Evaluación de Redes de Acueducto en Asbesto Cemento y redes de Alcantarillado en el Municipio de Medellín: Caso de estudio circuito Campestre Sector 14 y alcantarillado GPZS-0938.

Informe de práctica presentado para optar al título de Ingeniera Sanitaria

5.1.5 Revisión y seguimiento al proyecto circuito Campestre sector 14 por parte de interventoría

Figura 10
Observación 1 a plano de diseño.

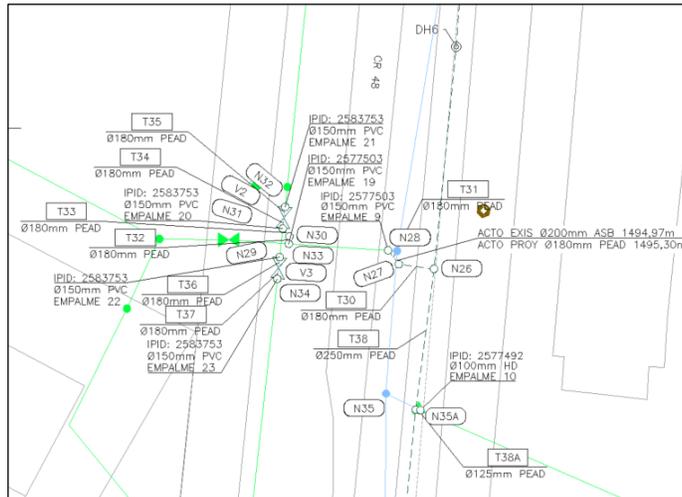
- Se le solicitó al contratista presentar una lupa de la imagen mostrada, pues no se logra visualizar correctamente la cantidad de empalmes y los puntos en los cuales se presentan en el plano con nombre “RRAAC-EJ-0104-ACU-CAM-HID-PLA-046-(01-04)” (ver **Figura 10**)

Observación 2 a plano de diseño.

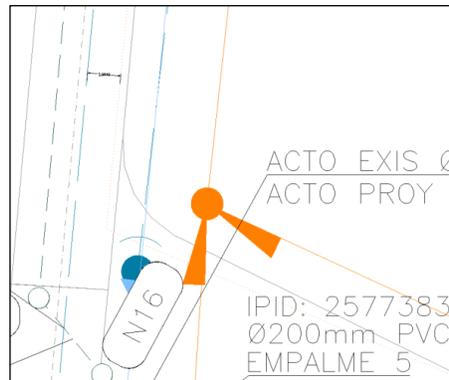
- Respecto al plano “RRAAC-EJ-0104-ACU-CAM-HID-PLA-046-(01-04)”, el contratista para este tramo presenta un cambio de alineamiento, sin embargo, de acuerdo con el plano presentado se podría presentar plantear por el mismo costado en el espacio entre las redes de aguas lluvias, ¿Cuál es la razón de no presentar el alineamiento en este espacio?

Observación 2 a plano de diseño.

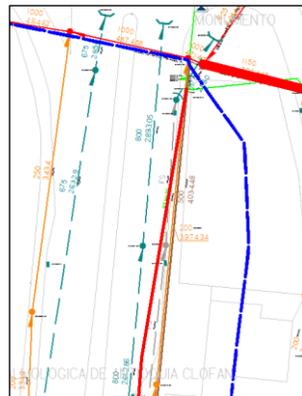
- Respecto al plano “RRAAC-EJ-0104-ACU-CAM-HID-PLA-046” se solicita al contratista tener en cuenta las redes que se encuentran en diseño y fuera de servicio, pues no se presentan para el tema de los cruces y posibles interferencias. Adicionalmente, en las secciones no se tienen en cuenta.

Observación 1 a cantidades y presupuestos.

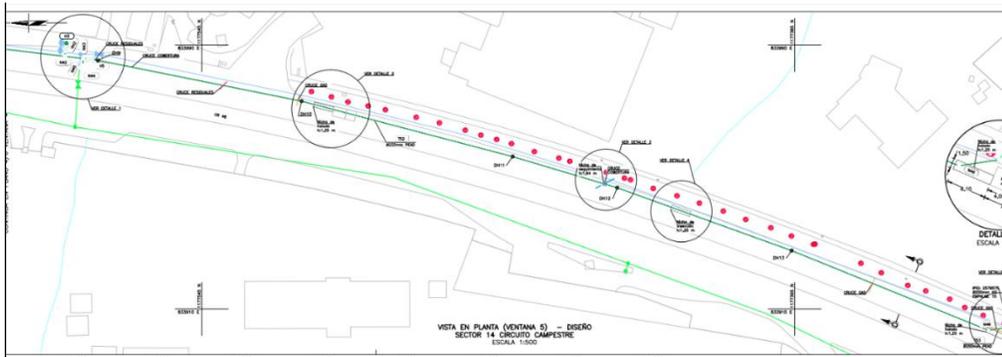
- Por la dificultad de la zona de ejecución y considerando que aun con el proyecto sin zanja existe una afectación a la movilidad (pozos de inserción y de finalización, además de las zonas por donde se insertan las tuberías), se considera indispensable presentar por el contratista los esquemas sobre los

planos de los pozos y el área mínima requerida con las dimensiones en escala real. Incluir en estas áreas los equipos para el manejo de lodos o material de proveniente de la perforación, pues estos también hacen parte del cerramiento que se debe tramitar.
